Aan	Waterschap Brabantse Delta	Kenmerk	814-vaarwegmanagement-5
Van		Revisie	1.0
Kopie		Datum	14-06-23
Onderwerp	Wijziging vaarwegmanagement Dijkversterking Mark-Dintel-Vliet

Werkzaamheden Deelgebied 5/6 (Terheijden)

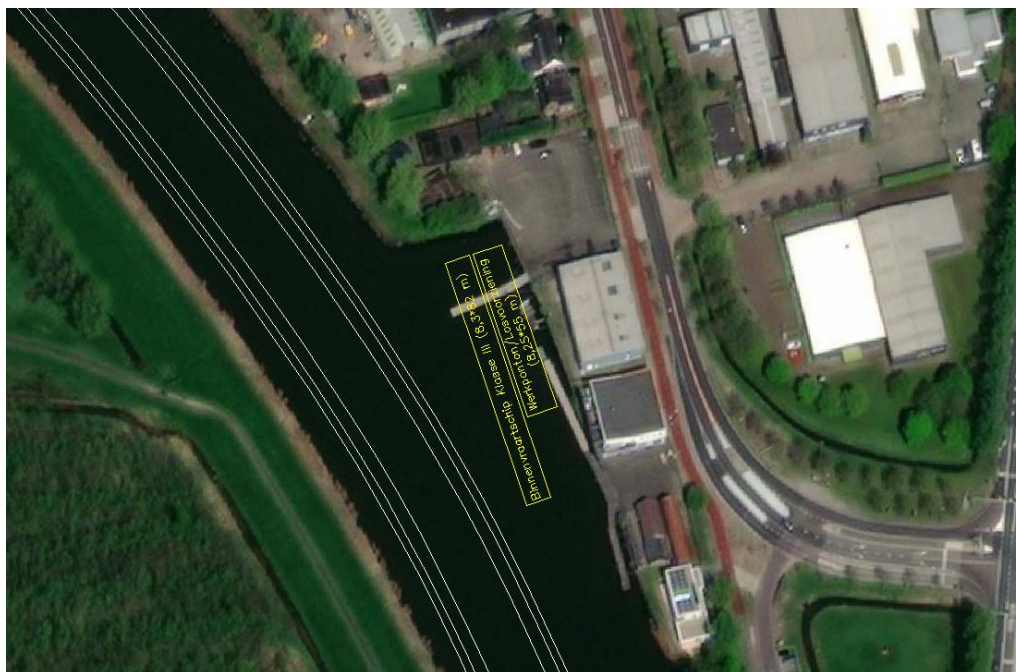
Uit nadere beschouwingen is gebleken dat de breedte van een dergelijk werkschip te beperkt zal zijn voor het plaatsen van damwanden vanaf het water. Hiervoor zal een breder werkschip/ponton ingezet moeten worden om de werkzaamheden (veilig) uit te kunnen voeren. Hiervoor zal ponton perkpolder ingezet worden of gelijkwaardig.

Figuur 1: Oorspronkelijke overzichtstekening met locatie werkzaamheden Roeivereniging (DG5)

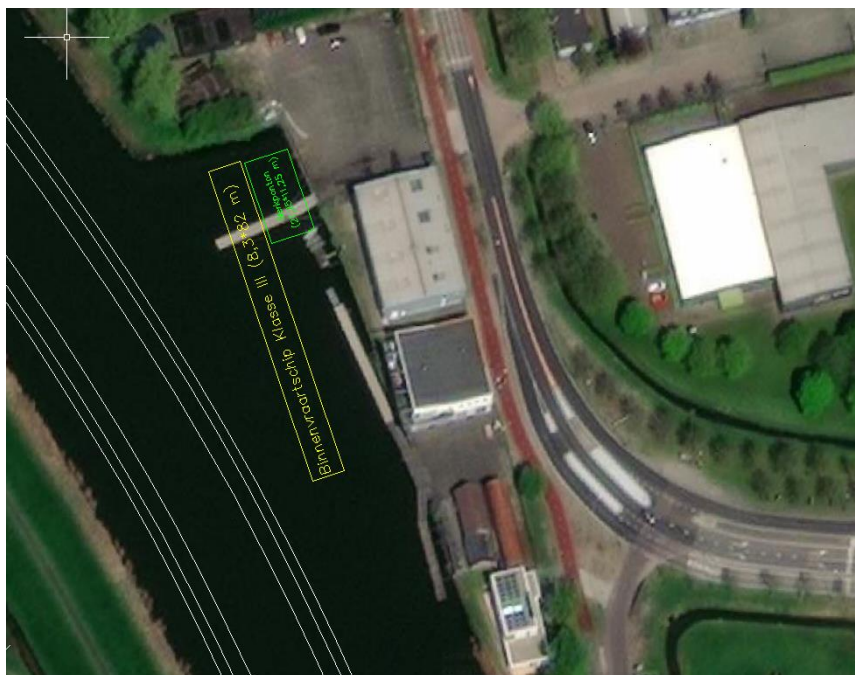
Zoals aangegeven bij de vergunningsaanvraag worden de damwanden enkel vanaf het water geplaatst ter plaatse van de haven te Terheijden en de roeivereniging. De haven is ten tijde van de werkzaamheden buiten gebruik zijn (ook de voet/fiets-veerpont) waardoor hier geen stremming/hinder plaats vindt. De werkzaamheden nabij de roeivereniging worden ook in de “haven” van de roeivereniging uitgevoerd. Deze haven is ook voldoende groot dat met een breder ponton geen stremming van het overige verkeer op zal treden. Onderstaand een aantal bovenaanzichten ter visualisatie en het verschil inzichtelijk te maken:
